**Subject:** Muistutus 1133/2024 Kalliorinteenpolku Kärpäsän kaupunginosa

Muistutus katujen rakennusuunnitelmasta Kalliorinteenpolku, karpäsen kaupunginosa.

Muistutus Kalliorinteenpolun kadun rakennussuunnitelmaehdotukseen.

Suunnittelualueet opaskartalla.

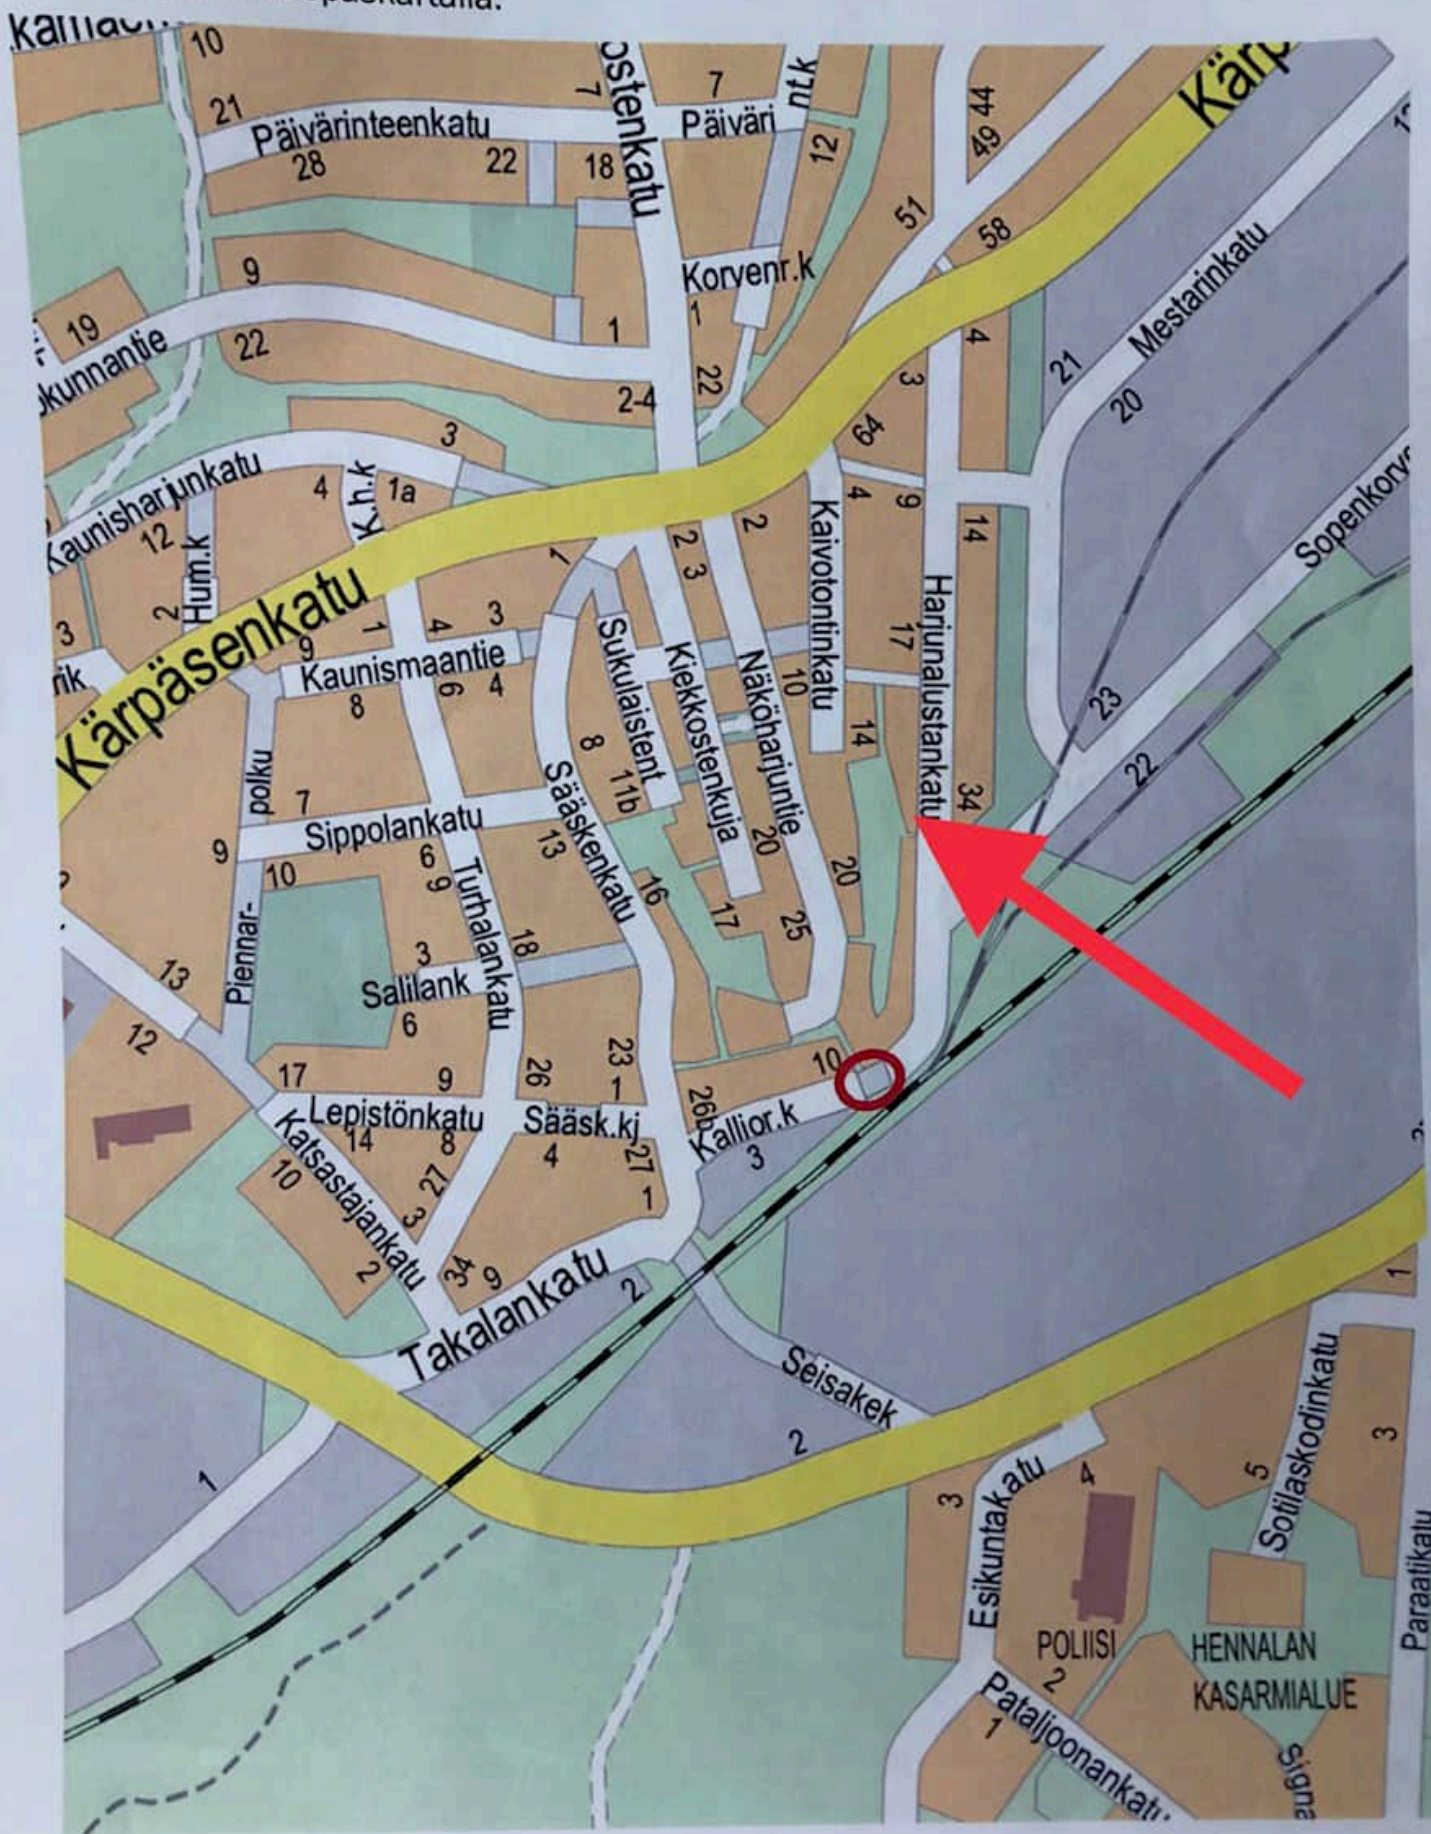
Vastustan liikennejärjestelyn muutosta karttakopioon perustuen.

Olen asunut 15 vuotta Harjunalustankadulla punaisen nuolen osoittamalla paikalla käyttäen reittiä jonka sulkemista nyt suunnitellaan hyvin kevein perustein sillä mitään järkevää syytä tälle ei ole; eikä se voi mitenkään olla se, että ajoa estäisi vain noin 3-4 metriä leveä suojatietä vastaava kaistale. Toteutuessaan tämä este aiheuttaisi Harjunalustankadun ihmisten joutumisen mottiin sekä koko harjun kiertämisen (tai keskustan kautta) Hennalaan tai Laineelle joissa käymme palveluissa.

Lisäksi tuota väylää ei käytä kukaan sillä tien jälkeen se jatkuu ylärinteen ryteikköiseen metsäpolkuun joka ei ole kenenkään käytössä.

Harjunalustankadun asukkaita ei saa eristää luonnolliselta kulkureitiltään ja kaupungin tulisi suojata asukkaitensa perusoikeuksia, kuten vapaa liikkuminen semminkin, kun aloite on lähtöisin yhden henkilön henkilökohtaisista syistä.
